COMUNE DI CAMPO NELL'ELBA
Provincia di Livorno

PIANO OPERATIVO

STUDIO IDROLOGICO-IDRAULICO
IDR.10 – RELAZIONE INTEGRATIVA

Aprile 2022

Fig. 2 – Estratto tavola bacini sistema idrografico Nord

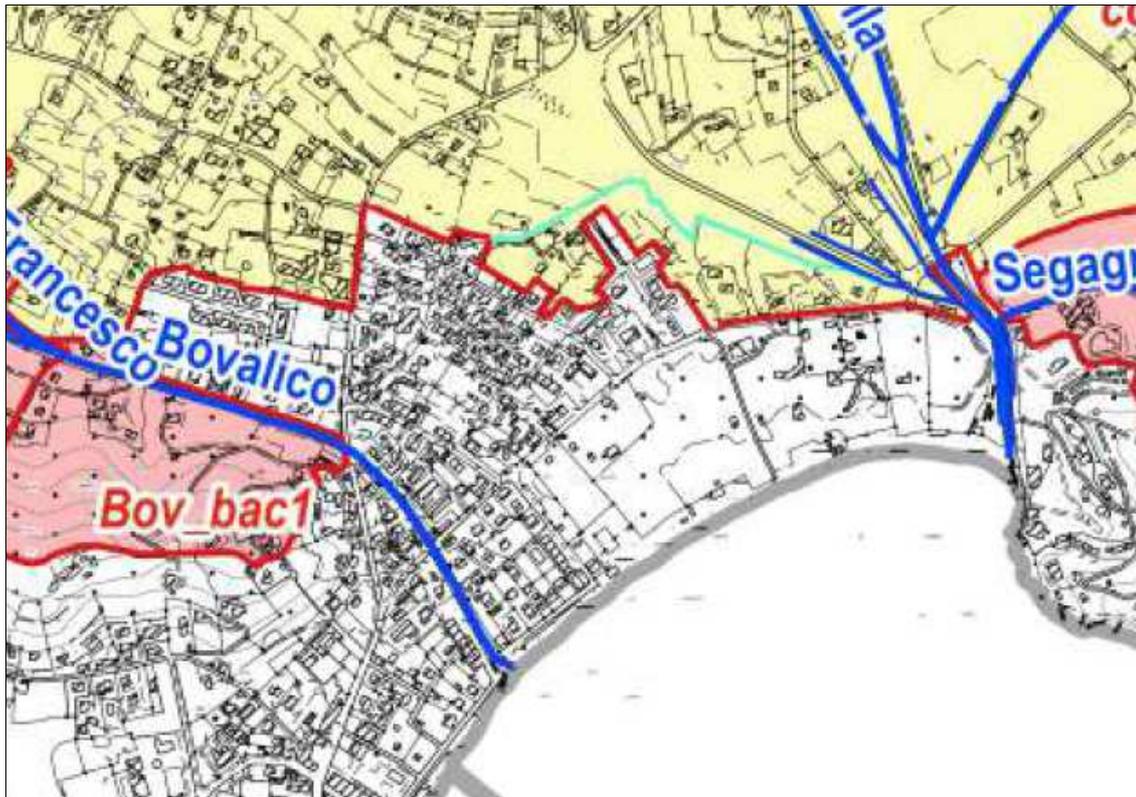
“negli studi idrologici eseguiti non sono state considerate due porzioni di bacino, corrispondenti ad aree urbane di Marina di Campo (Fosso Alzi e Fosso Bovalico), in quanto servite dalla fognatura comunale. Con riferimento a ciò si chiedono chiarimenti considerato che in genere le fognature urbane sono dimensionate per eventi meteorici caratterizzati da tempi di ritorno sensibilmente inferiori a quelli analizzati nello studio in argomento”

Un discorso analogo è compiuto per l'altra porzione di bacino "trascurata" nelle modellazioni eseguite per il sistema idrografico Nord.

L'area indicata in bianco nella seguente figura posta tra il Fosso Bovalico e la "Foce" non appartiene morfologicamente né al bacino del Fosso Bovalico, né al bacino della "Foce" (Pila+Galea+Filetto).

Ciò lo dimostrano anche le aree allagate del modello; infatti le acque che fuoriescono in sinistra idraulica nell'ultimo tratto del Fosso Bovalico tendono a propagarsi verso il mare o ad accumularsi nella fascia retrodunale, ma non a rientrare in questo corso d'acqua.

La dinamica di allagamento di questa porzione di area urbana non è quindi legata a dinamiche di piena dei corsi d'acqua del reticolo idrografico in studio ma è semplicemente legata all'efficienza del reticolo fognario o alla regimazione superficiale dei deflussi.

Fig. 3 – Schema del modello HMS modificato con introduzione delle *Junction* per il sistema idrografico Sud

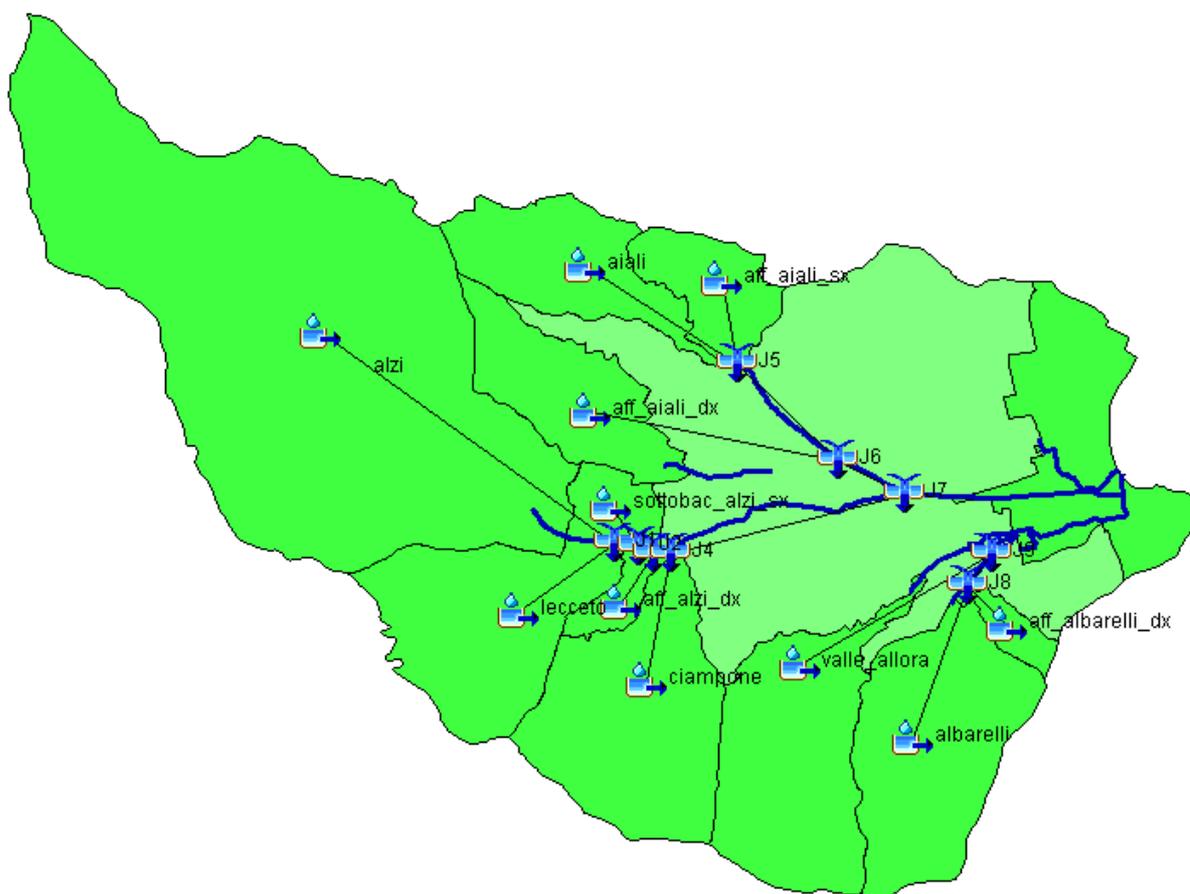
“nella relazione idraulica sono state riportate tabelle con indicate le portate idrologiche riferite a ciascun sottobacino elementare studiato. Preso atto di ciò, si rende comunque necessario integrare tali tabelle anche con i dati corrispondenti alle varie Junction del modello e allo sbocco a mare”

I modelli idrologici elaborati per i sistemi idrografici Sud e Nord sono stati integrati aggiungendo tutti i nodi (o Junction) in corrispondenza delle reciproche confluenze tra i corsi d'acqua modellati.

Per quanto riguarda il modello idrologico della parte Sud sono di seguito riportate le tabelle di riepilogo complete di tutti i risultati in termini di portate al colmo per gli eventi trentennale e duecentennale, compresi i valori calcolati in corrispondenza delle nuove Junction del modello.

Preliminarmente sono fornite le descrizioni di ciascuna Junction e mostrato un estratto della planimetria del modello HMS modificato.

Nelle precedenti tabelle sono evidenziate le righe corrispondenti ai nodi finali (portate a mare) per il Fosso degli Alzi (J7) e per il Fosso Albarelli (J9); per quest'ultimo non è considerato il contributo del "Vuotabotte" (bacino dell'area di Stagno) in quanto modellato con metodo "pluvial" quindi privo di idrogramma idrologico (area in verde chiaro di Fig. 3).

Fig. 5 – Differenze di battenti stato attuale/stato di progetto per evento TR200 d=2 ore

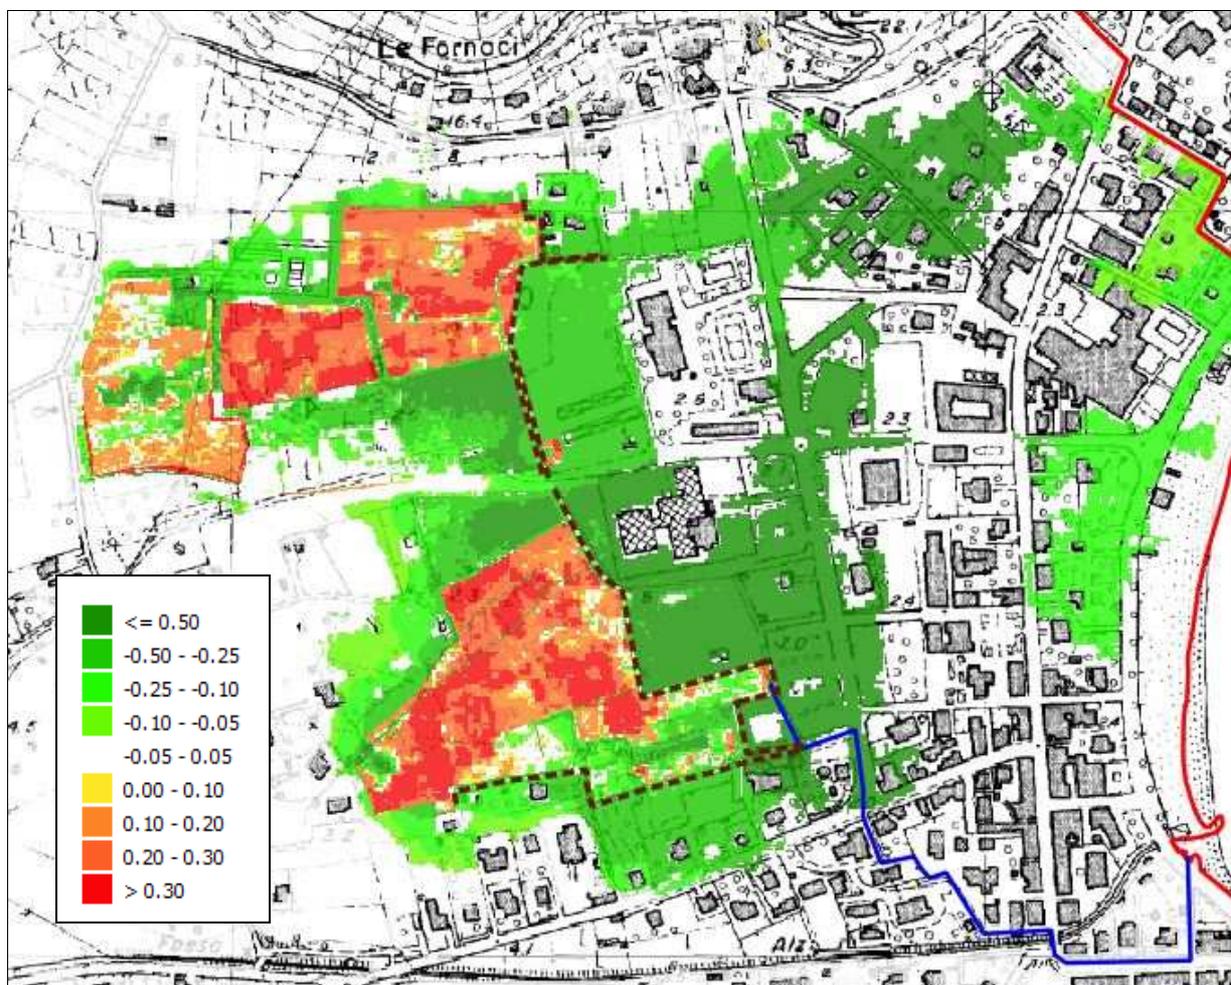
“dato che per il “Comparto n. 2 – Parco Urbano” sono previsti parcheggi pubblici, ricadenti in aree a pericolosità da alluvione P2 e P3, occorre fornire approfondimenti in merito alla gestione del rischio, fornendo indicazioni in merito alle misure preventive atte a regolarne l'utilizzo in caso di eventi alluvionali nonché ai criteri per il superamento del rischio medio R2, così come indicato all'art. 13 comma 4 lettera b della L.R. 41/2018”

“nel caso in cui le previsioni ricadenti in pericolosità da alluvione siano state condizionate alla realizzazione di opere strutturali, è necessario esplicitare a quale tipologia di opere di cui all'art. 8 comma 1 (lett a e/o lett b) della L.R. 41/2018”

“per la scheda n. 2 “Parco Urbano”, si rende necessario inquadrare le previste opere di “mitigazione del rischio idraulico” nell'ambito delle opere per la gestione del rischio alluvioni di cui all'art. 8 della LR n.41/2018. Tali opere dovranno essere altresì coerenti con le condizioni di fattibilità dettate dalla stessa norma, ai Capi III e IV, per le relative previsioni.

Innanzitutto sono mostrate le differenze di battente sull'area di Stagno e sull'area urbana di Marina di Campo tra stato attuale e stato di progetto, come già riportato nella Relazione Idraulica originaria.

Dalla precedente figura si osserva che le aree con incremento di battente sono limitate a quelle con colorazioni dal giallo al rosso, in tutte le restanti aree, compresa la parte urbana, si assiste ad una riduzione anche significativa dei battenti di esondazione (TR200).

Con la linea tratteggiata nera è tracciato il limite del sistema di contenimento delle opere idrauliche rispetto all'area urbana.

Fig. 8 – Schemi progettuali per la fattibilità idraulica del comparto 10

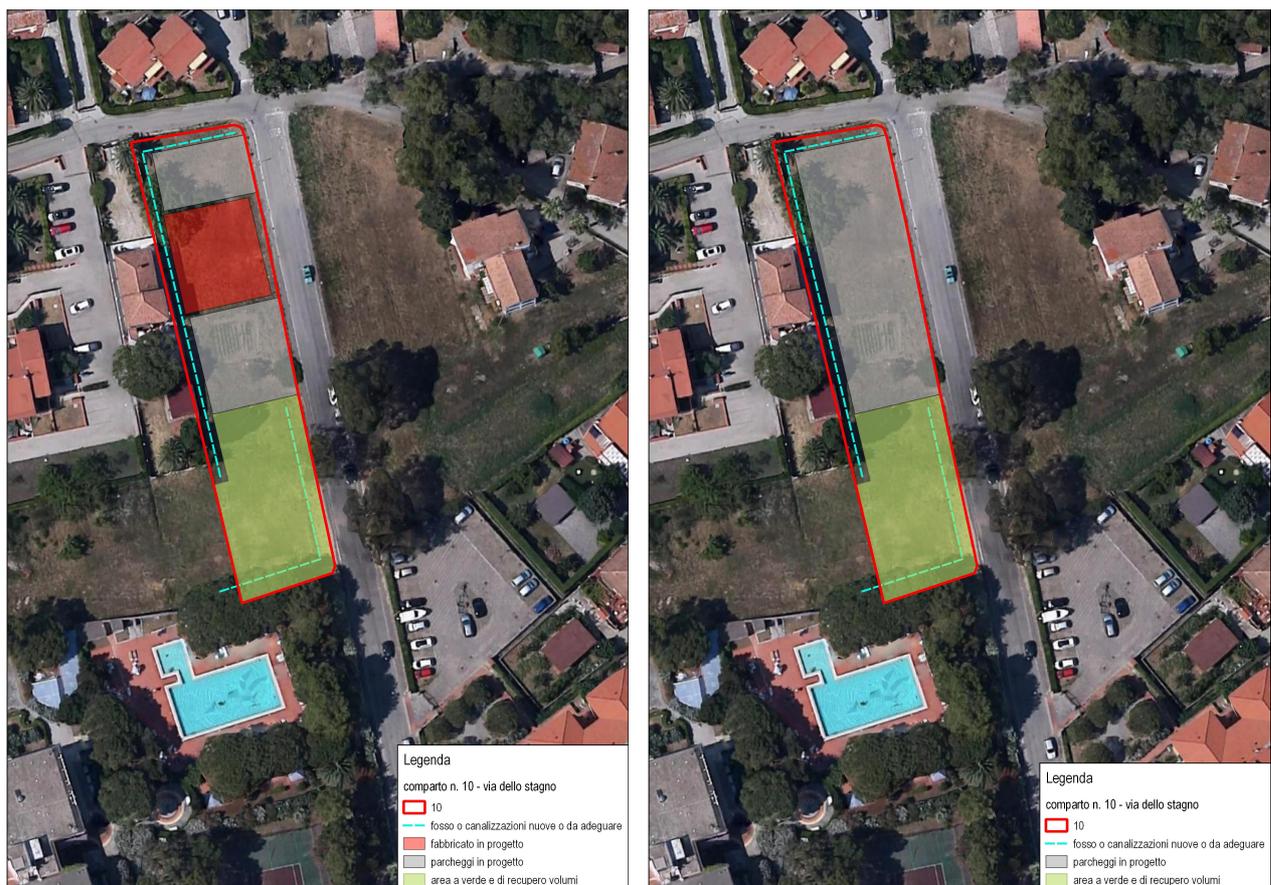
"si ritiene necessario che le opere di gestione del rischio alluvioni di cui art. 8 della L.R. 41/2018 richiamate nella scheda (canale/fosso di smaltimento e vasca di raccolta), siano individuate e ubicate in una specifica tavola in scala opportuna".

Di seguito sono mostrati due schemi grafici semplificati di rappresentazione delle possibili soluzioni progettuali per l'area in questione.

Al di là delle ipotesi progettuali appena illustrate, si specifica che, con ancora maggiore probabilità, la riqualificazione del complesso alberghiero, compreso il presente comparto, potrà essere oggetto di una revisione integrale degli spazi e delle funzioni; pertanto, anche in termini di fattibilità idraulica, questi aspetti saranno trattati con maggiore dettaglio nell'ambito del Piano Attuativo convenzionato.
